DOSSIER DE DEMANDE
D'AUTORISATION D'EXPLOITER ICPE

**MÉMOIRE DU PORTEUR DE PROJET
EN RÉPONSE À L'AVIS DE L'AUTORITÉ ENVIRONNEMENTALE**

L'autorité administrative de l'Etat compétente en matière d'environnement désignée par la réglementation, dite « Autorité Environnementale » a émis un avis le 25 mars 2015 portant sur ce dossier. L'autorité environnementale conclut que le projet a fait l'objet d'une étude d'impact de qualité satisfaisante qui aborde de façon pertinente les enjeux environnementaux, les impacts du projet et les mesures d'évitement, de réduction et d'accompagnement associées et qui permet de s'assurer d'une bonne prise en compte de l'environnement.

Carte 5. Carte de synthèse des sensibilités faunistiques

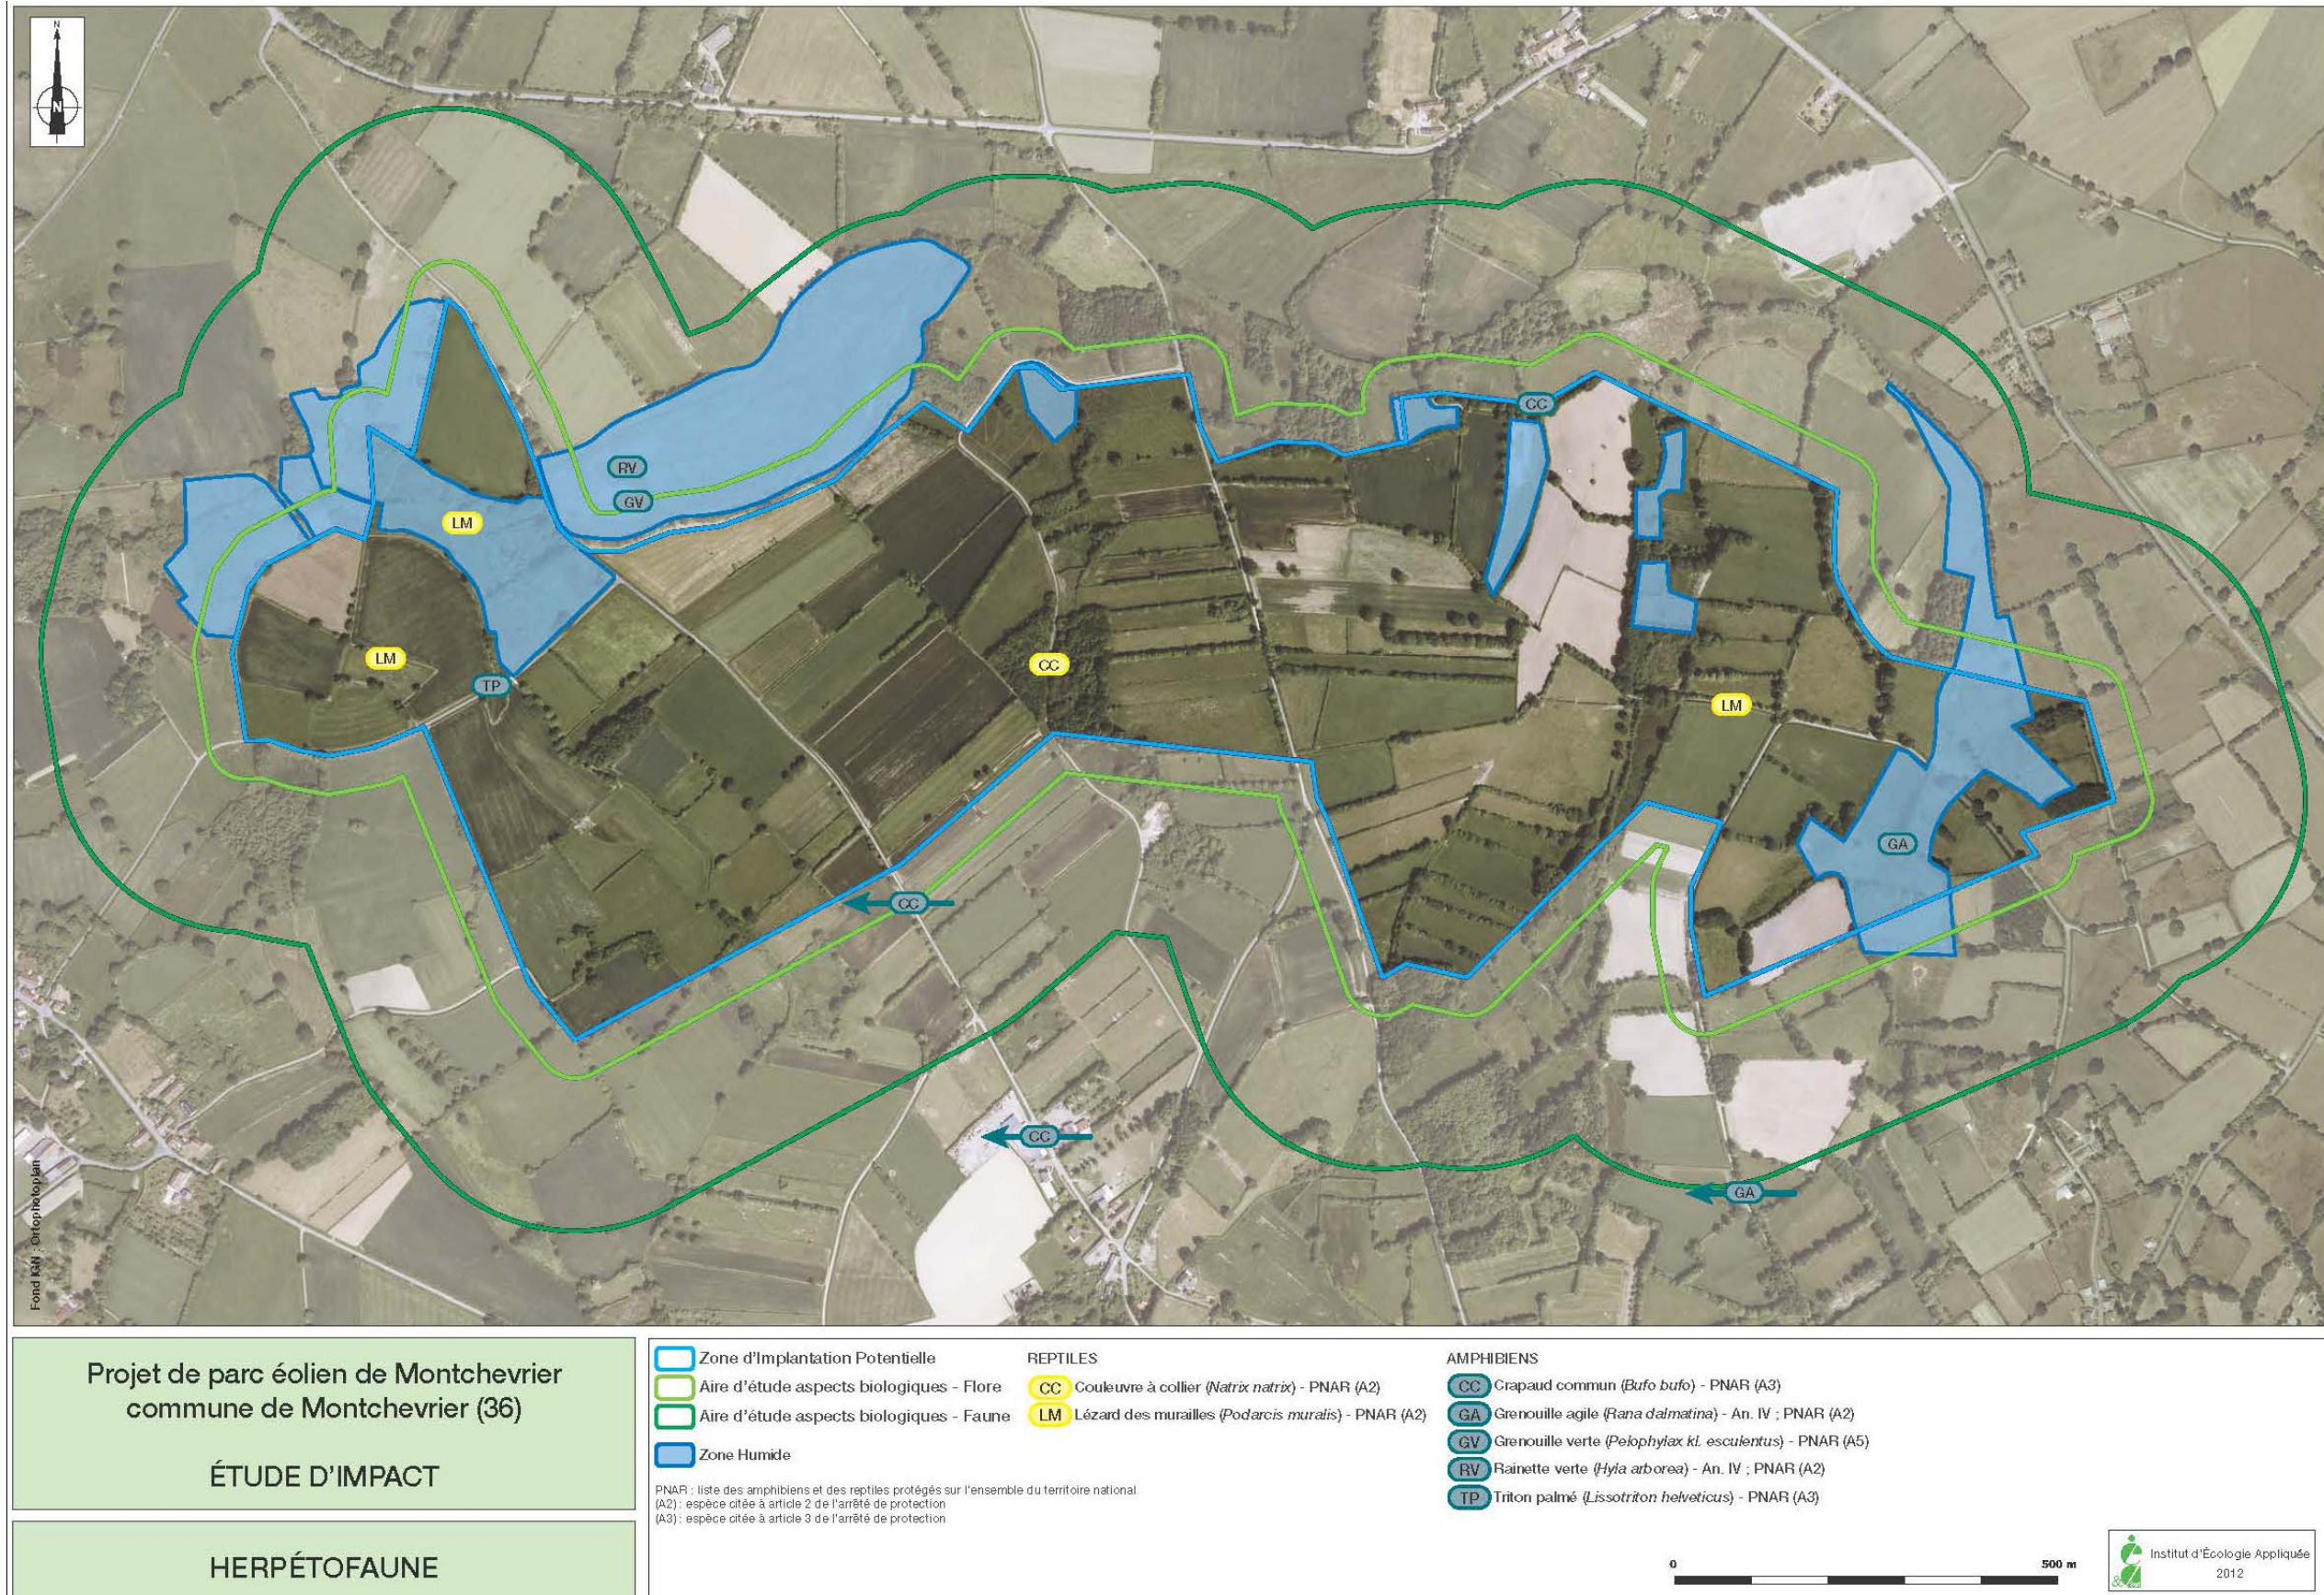
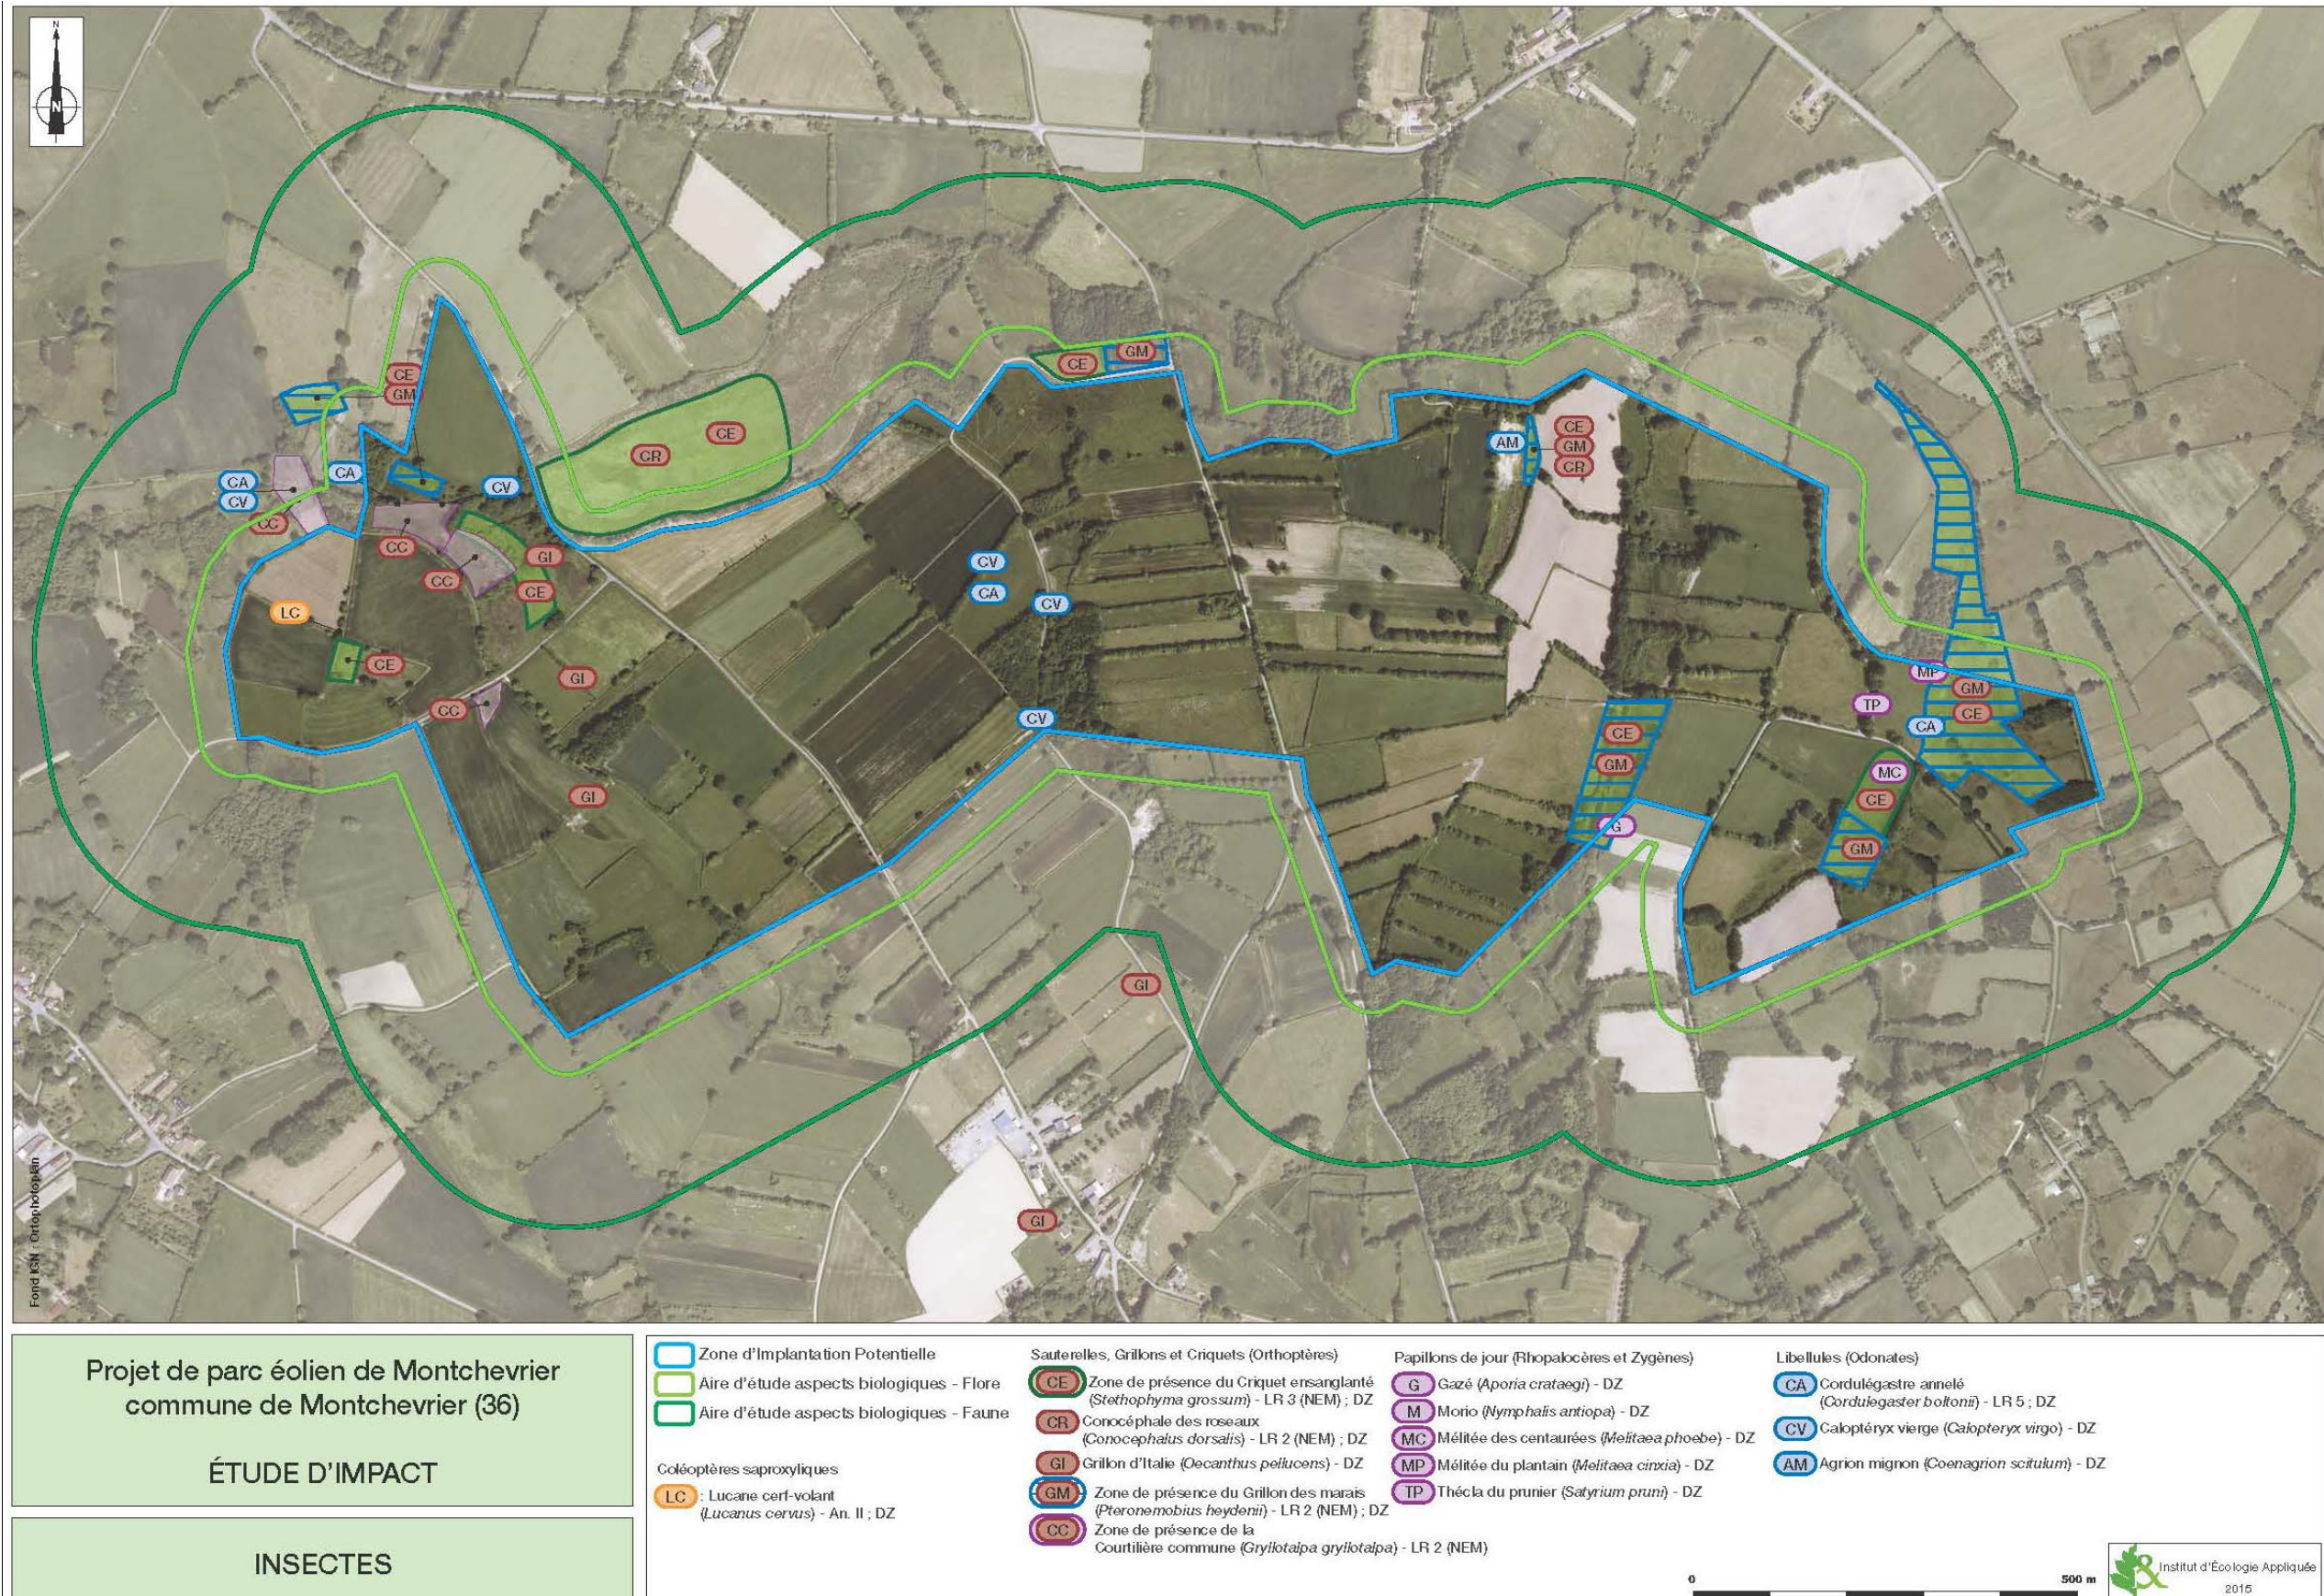
« La cartographie des enjeux faunistiques présentée en p. 66 de l'étude d'impact mériterait d'être clarifiée au moyen d'une légende permettant de comprendre sur quels critères la sensibilité des différents secteurs étudiés a pu être évaluée comme forte, moyenne ou faible. »

Pour chaque thématique étudiée, une carte de synthèse des enjeux a été produite dans le volet biologique annexé à l'étude d'impact :

A partir des cartes d'enjeux établies par groupe faunistique, une carte de sensibilité a été élaborée. Ces sensibilités relèvent plus particulièrement des groupes suivants pour lesquels des zones de reproduction et/ou d'alimentation d'espèces patrimoniales ont été dressées :

La carte des sensibilités faunistiques a ainsi été obtenue en agrégeant les diverses zones de sensibilité répertoriées pour chaque groupe et en les hiérarchisant selon le tableau ci-après, présenté en p. 131 du volet biologique :

Afin de faciliter la compréhension, les cartes d'enjeux liées aux catégories avifaune nicheuse, herpétofaune et insectes ont été reproduites à continuation en mettant en évidence les zones à enjeux pour chacune de ces thématiques, et permettant de déduire la carte de synthèse globale des sensibilités faunistiques au moyen du tableau précédent.
